Raadsmemo

Aan : Gemeenteraad Oost Gelre
Van : wethouder Hoenderboom
Datum : 23 juni 2025
Onderwerp : Coördinatiebesluit project 'N18 Zwolseweg viaduct'

Beantwoording vragen fractie OLW (vergadering 24 juni 2025)

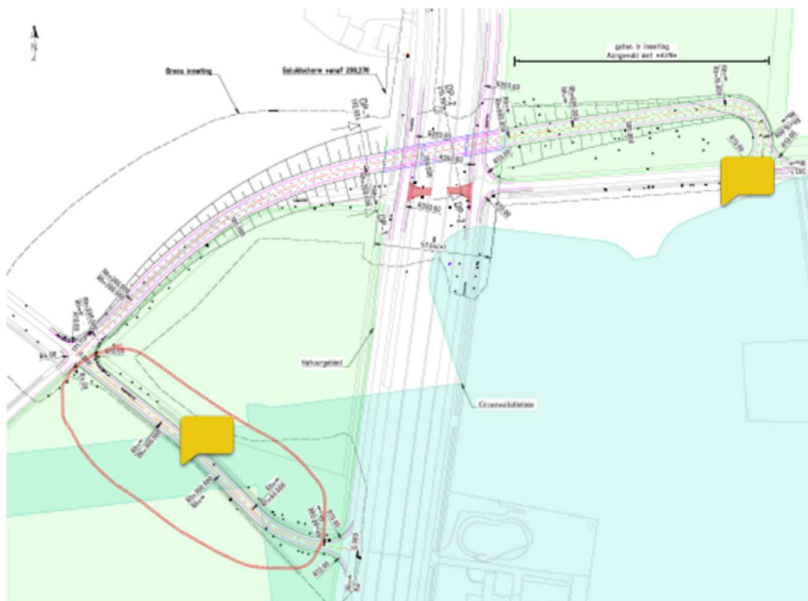
'verharde Scheidingsweg'. Klopt het dat dit maar om een klein gedeelte gaat, zoals aangegeven (in rood) in de tekening?

Ja, het gaat om het huidige onverharde gedeelte van de Scheidingsweg tussen de opgang naar het te realiseren viaduct en de huidige parallelweg van de N18 (rood gemarkeerd op de tekening).

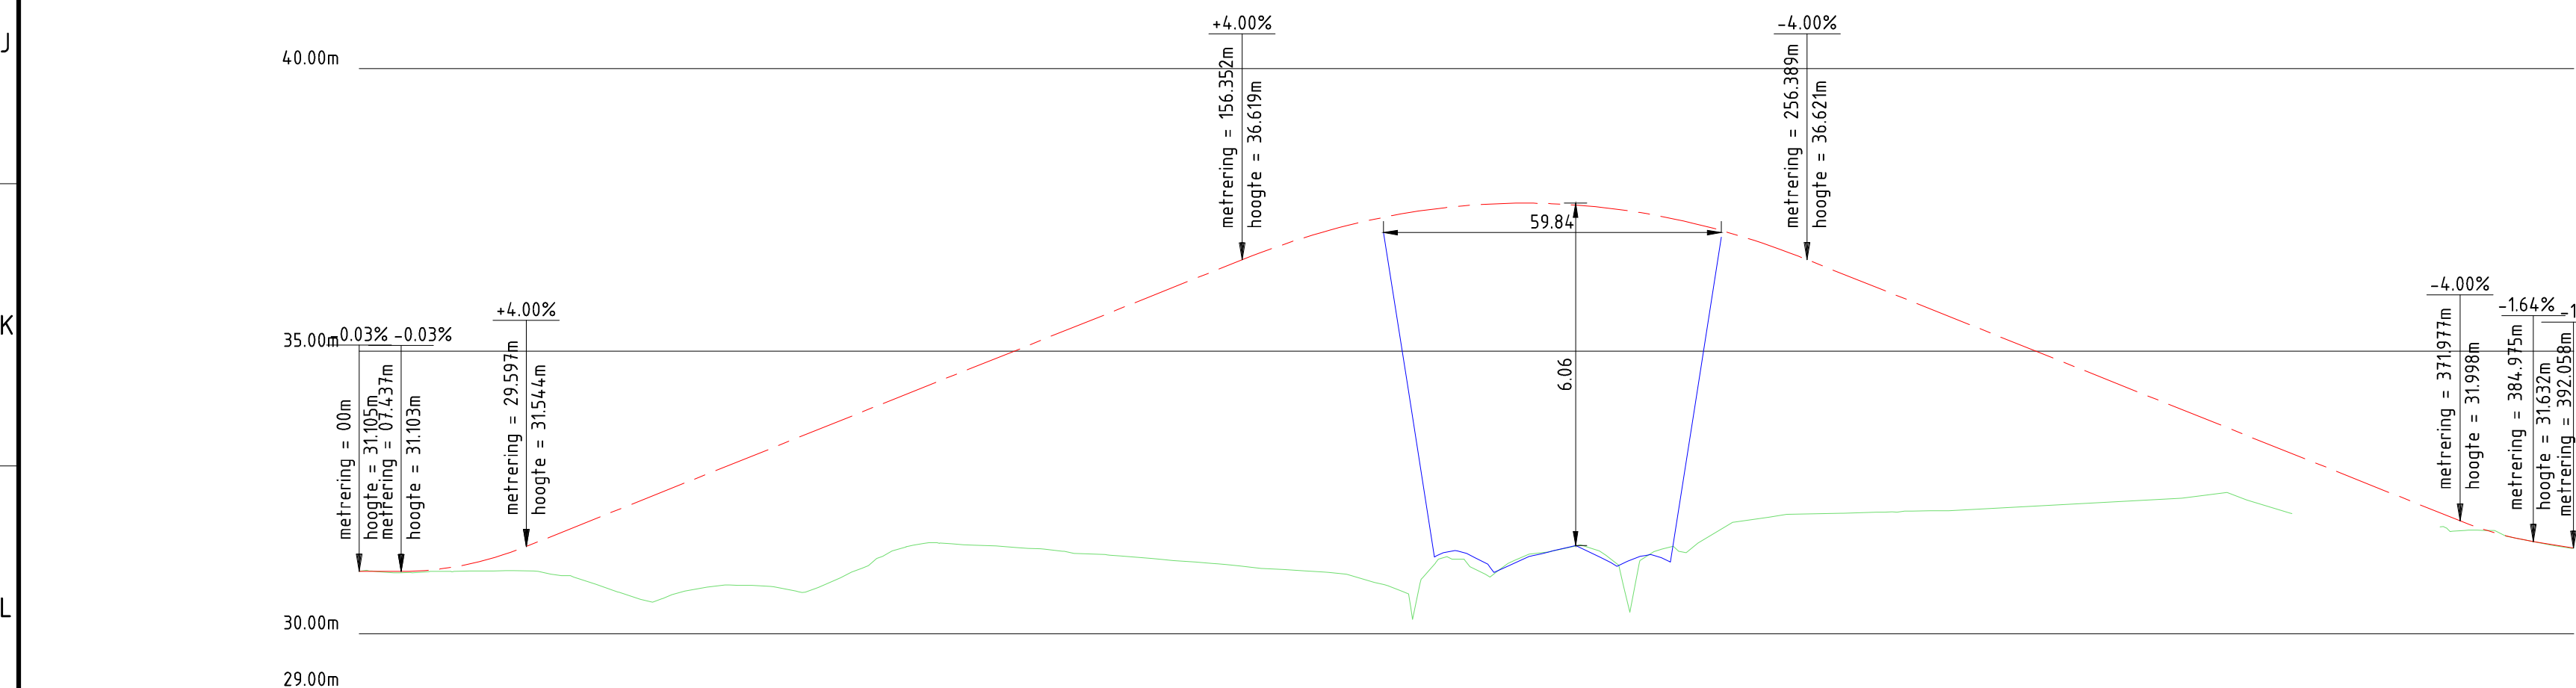
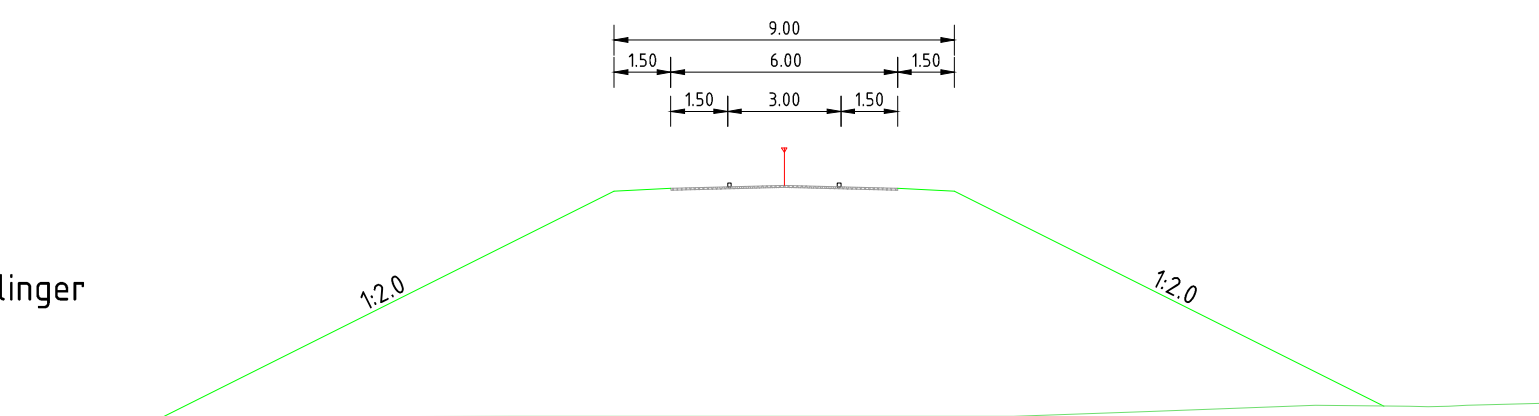
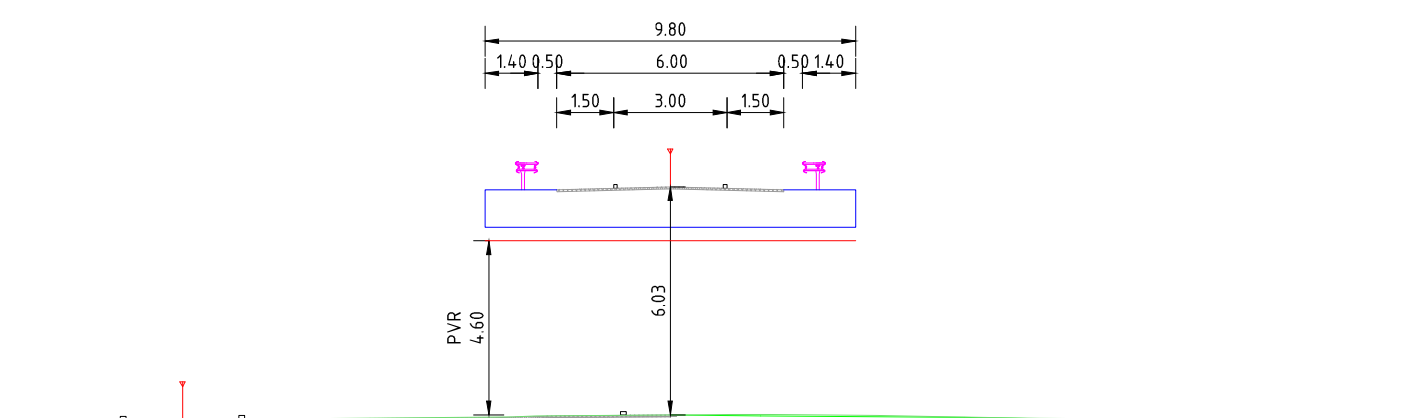
De tekening in de memo is nauwelijks leesbaar. We missen ook een tekening m.b.t “verleggen parallelweg naar Winterswijk”. Kan dit met nieuwe tekeningen worden verduidelijkt?

Graag ook met straatnamen en legenda's (wat betekenen de gekleurde vlakken bv. GNN). En met duidelijke weergave van fiets- en voetpaden.

U krijgt hierbij separaat een tekening van het viaduct en een tekening van het verleggen van de parallelweg naar Winterswijk. Daarop staan duidelijk(er) de contouren van het Gelders Natuur Netwerk (GNN) en de circumvallatielinie.

Het betreft een (verkeerskundig) schetsontwerp. Verdere uitwerking en detaillering volgt nog.

De rijbaan van het viaduct krijgt kantmarkering. Er zijn geen afzonderlijke fiets- en voetpaden omdat er ook geen fiets- en voetpaden naartoe leiden. Het betreft een weg in het buitengebied met beperkte verkeersintensiteit.
